改善箇所説明図

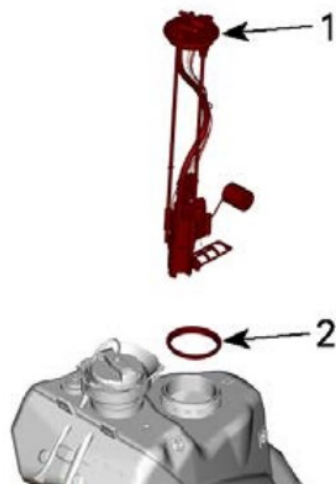
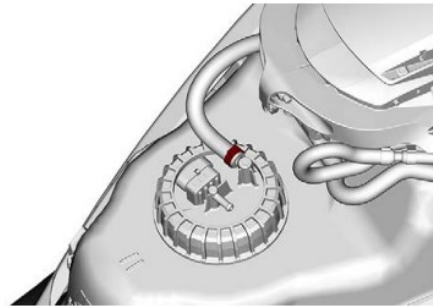
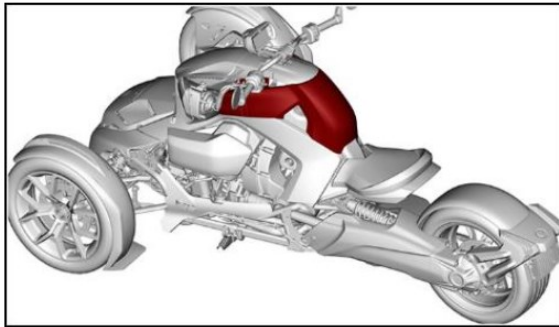
下図 1 番の燃料ポンプは改善箇所です。

燃料ポンプのインペラーにおいて、不適切な材料を使用したため、燃料温度により膨張して変形することがある。
そのため、部品間に過度の摩擦が発生して、燃料ポンプが作動不良となり、最悪の場合、走行中エンストするおそれがある。

対象車の燃料ポンプを改善品で交換する

識別：改善済車両には前フレーム左側に緑色のシールを貼付する。
